川内原発と火山灰のリスク

IMPLICATIONS OF TEPHRA (VOLCANIC ASH) FALL-OUT ON THE
OPERATIONAL SAFETY OF THE SENDAI NUCLEAR POWER PLANT

John H Large, Large&Associates, Consulting Engineers,
London

Executive Summary (要約)

図 17 1 万 2800 年前の桜島薩摩の噴火
- GJS - 火山灰圧縮層記録 cm

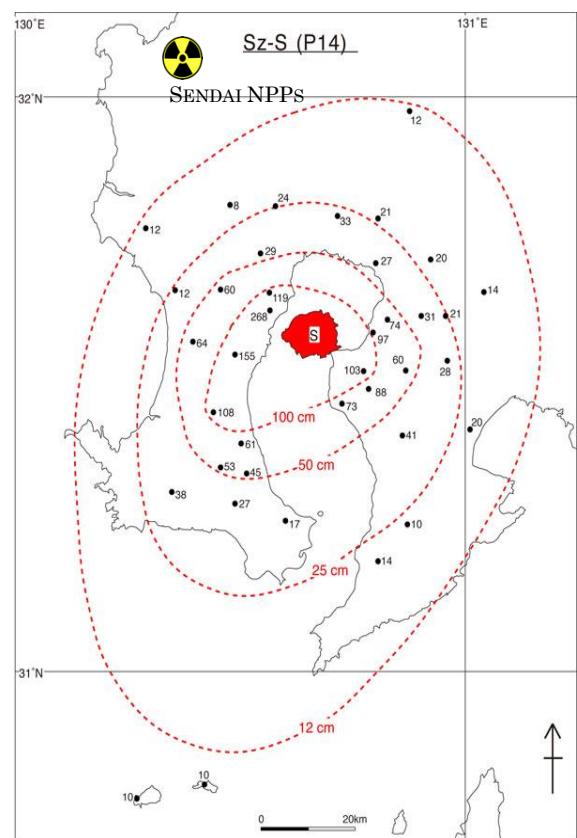
火山灰降下以外の噴火の悪影響については、桜島から川内原発までの距離(約 40km)や、1 万 2800 年前に起こった噴出物量約 11km³の桜島薩摩噴火規模によってふるい分けがされる。この火山灰降

下量に関しては、原子力規制委員会によれば、水分飽和時の密度 1.5g/cm³ における過去の火山灰堆積層は 12.5cm またはそれ以下の厚さにとどまるとしている。

火山灰の分散および堆積層の記録は、川内原発の現在の位置、すなわち桜島火道の北西 40km とともに、図 17 に示されている。東西の堆積パターン（cm 単位の厚さの輪郭を点線で表示）は、噴火時および大気分散時、主に北東風だったことを表している。

例えば、今後卓越風が南東の方向から吹いているときに VEI5~6 に相当する事象が発生した場合、図 17 で示した堆積量の輪郭を単に +90 度配置し直すだけでも、川内原発が 25~35cm 相当の火山灰層に埋もれる可能性があることがわかる。しかしながら、火山灰への対処のために必要な設備や人員の割り当てを決定する際に不可欠な知識であるにもかかわらず、先述のように、歴史的記録を参照しても、火山灰の堆積量やその層の厚さに関する情報はほとんど得ることができない（英語本編 p10 参照）。

九州電力の分析におけるもう一つの仮説は、1 万 2800 年前の桜島薩摩の噴火の際、降下した火山灰の厚みは最大約 30cm という記録が残っているのにもかかわらず、その想定を 15cm までとするというものである（図 17 の再配列を参照）。火山灰を除去せず、その層厚が 30cm になった場合、最も脆弱な屋根である、1 号機・2 号機の燃料取扱建屋で、それぞれ ×1.18（設計余裕 0.85）、×1.4（同 0.73）の係数分、設計荷重を超えることになる。
